DETERMINAZIONE DEL DIRIGENTE SERVIZIO VIA/VINCA 16 luglio 2024, n. 348

**[ID VIP 10195] - Parco eolico denominato "Wind 1", costituito da 8 aerogeneratori di potenza unitaria di 6,8 MW, per una potenza complessiva d'impianto pari a 54,4 MW, da realizzarsi nel Comune di Foggia (FG) in località "Cantone", incluse le relative opere di connessione alla RTN ricadenti anche nel Comune di Lucera (FG). Istanza per il rilascio del Provvedimento di VIA statale ex art. 23 del D.lgs. n. 152/2006 e ss.mm.ii. Proponente: Progetto UNO S.r.l.**

Relazione tecnica a supporto dell'istruttoria sul progetto  
**ID\_VIP 10195**

Tipologia di progetto: Eolico  
Potenza: 54,4 MW  
Ubicazione: Foggia  
Proponente: Progetto UNO S.r.l.

Fig. 1 - Ubicazione degli aerogeneratori rispetto alle aree sottoposte a tutela (PPTR)

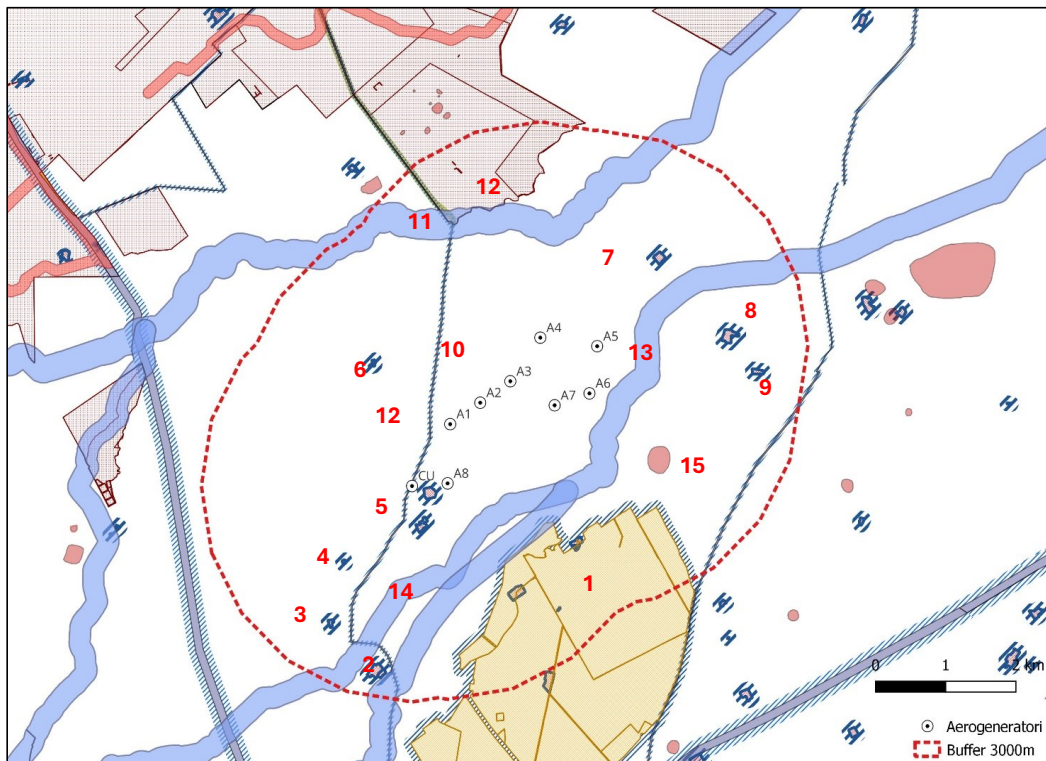
- **ricade** nella fascia di rispetto dei beni sottoposti a tutela (3000 metri per gli impianti eolici, lett. c quater), tra i quali, con riferimento all'elaborato grafico di fig. 1, si rilevano:

L'aerogeneratore A8 e la cabina utente ricadono in prossimità del complesso di Masseria cantone.

La cabina utente interessa il tratturo Foggia Sannicandro.

Il layout dell'impianto si sviluppa a circa 1,5 km a Nord del complesso archeologico di Arpi, alcuni generatori e la cabina utente vicini ad aree oggetto di segnalazione architettonica, due aerogeneratori sono prossimi ad area con pericolosità idraulica.

Fig. 2 - Ubicazione dell'impianto rispetto alle aree non idonee ex RR 24/2010

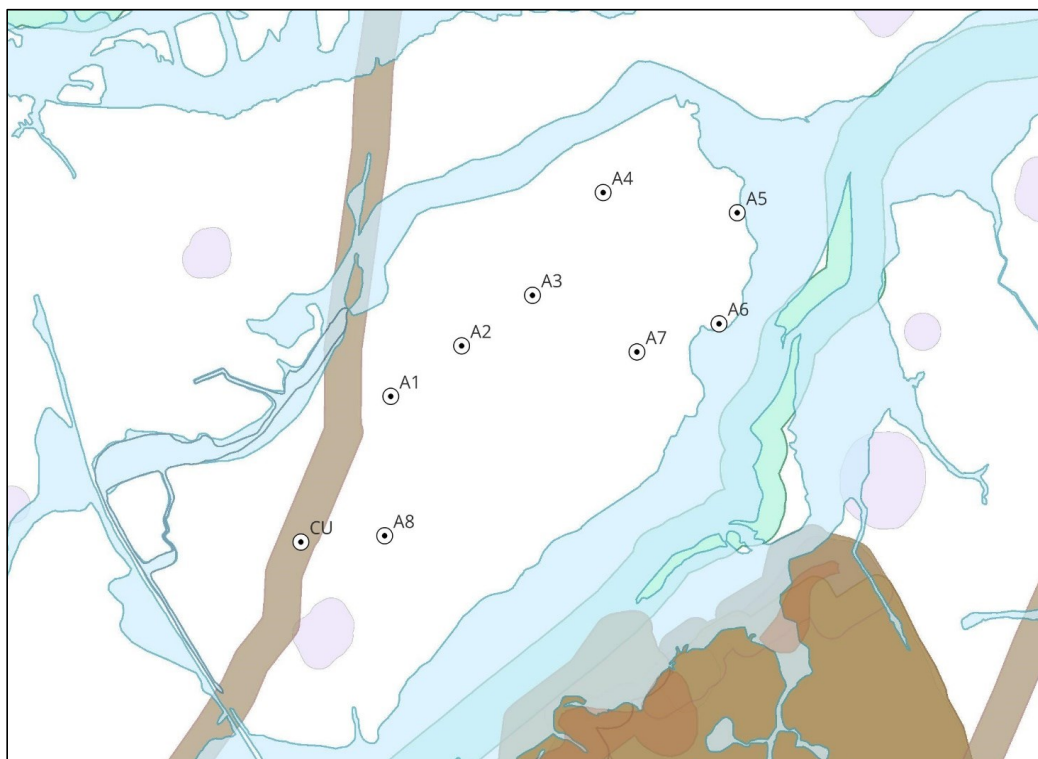
Come osservabile nella successiva fig. 2, nessun aerogeneratore ricade in area indicata come *non idonea* ai sensi del regolamento regionale n. 24 del 2010.

Due aerogeneratori sono molto vicini ad un'area interessata da pericolosità idraulica, la stazione di utenza è indicata in corrispondenza di un tratturo.

Fig. 3 - Distanze interturbina espresse in diametri rotore, area effettiva spazzata dai rotori

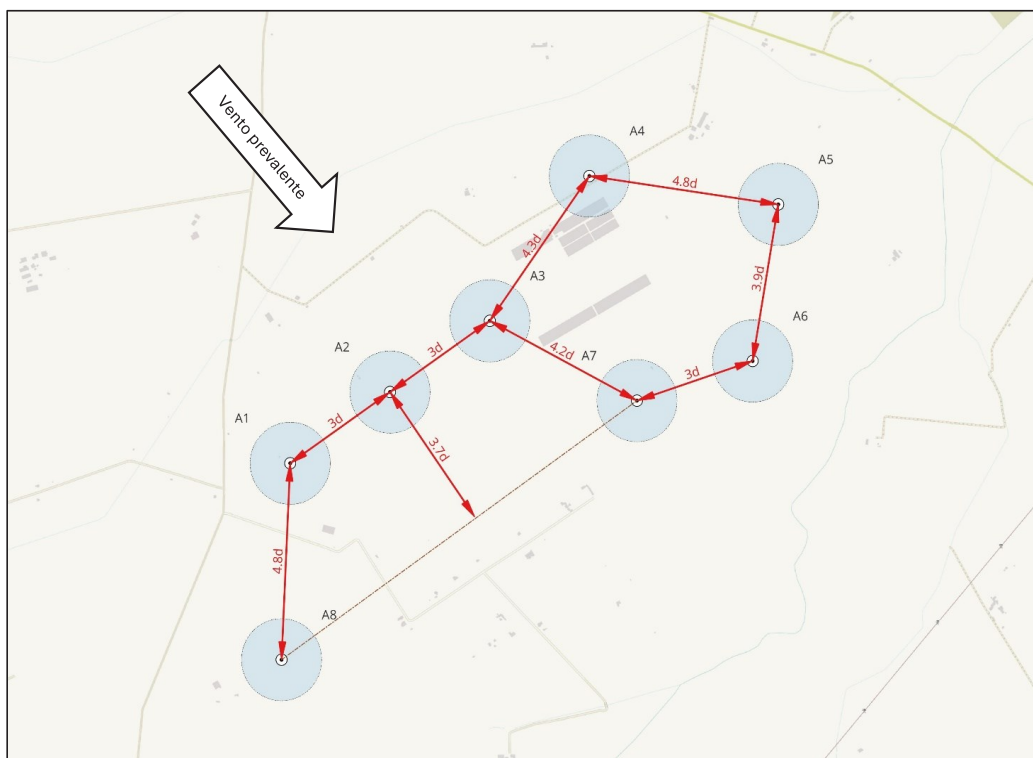
Per ciò che riguarda l'"effetto selva", il vento prevalente indicato nello "Studio di Producibilità" proviene da Nord-ovest (direzione 300° circa rispetto al Nord), in direzione quasi ortogonale rispetto all'allineamento degli aerogeneratori A1-A2-A3 e A7-A8 che costituiscono approssimativamente due file parallele. Considerato che gli aerogeneratori previsti hanno rotore di diametro 172 m, la distanza tra gli aerogeneratori A1-A2-A3 (circa 520m) è pari a 3D (tre diametri di rotore) mentre la distanza

tra le due file parallele è di circa  $3,7D$ , **insufficiente** secondo quanto previsto dall'Allegato 4 al D.M. 10-9-2010, che prevede che una mitigazione dell'impatto sul paesaggio "possa essere ottenuta con il criterio di assumere una distanza minima tra le macchine di 5-7 diametri sulla direzione prevalente del vento". Le distanze tra gli aerogeneratori A1 e A8 e A3 ed A7 sono comunque inferiori a  $5D$ , vedi schema di figura 3.

La distanza tra gli aerogeneratori è insufficiente ad evitare l'effetto selva (affollamento eccessivo).
